リコール届出一覧表

リコール届出日：令和6年7月30日

改善箇所説明図

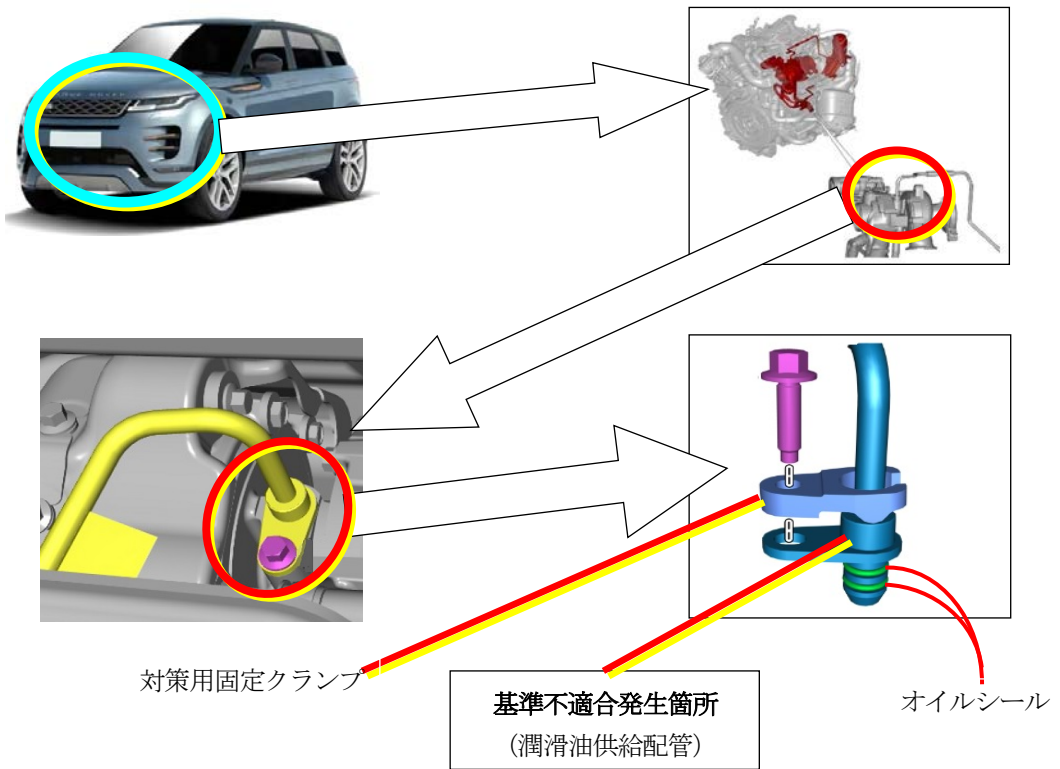
リコール届出番号	外-3841	リコール開始日	令和6年7月30日
届出者の氏名又は名称	ジャガー・ランドローバー・ジャパン株式会社 問い合わせ先：ジャガーお客様相談室 0120-922-772 ：ランドローバーお客様相談室 0120-922-992		
基準不適合状態にあると認める構造、装置又は性能の状況及びその原因	ターボチャージャーの潤滑油供給配管において、固定方法が不適切なため、使用過程で急発進や急加速した際に当該配管内の油圧が高くなりオイルシールに応力が集中することがある。そのため、オイルシールが劣化し潤滑油が漏れ、最悪の場合、潤滑油が排気系高温部に飛散する事により火災になるおそれがある。		
改善措置の内容	全車両、当該潤滑油供給配管に対策用固定クランプを追加すると共にオイルシールを交換する。
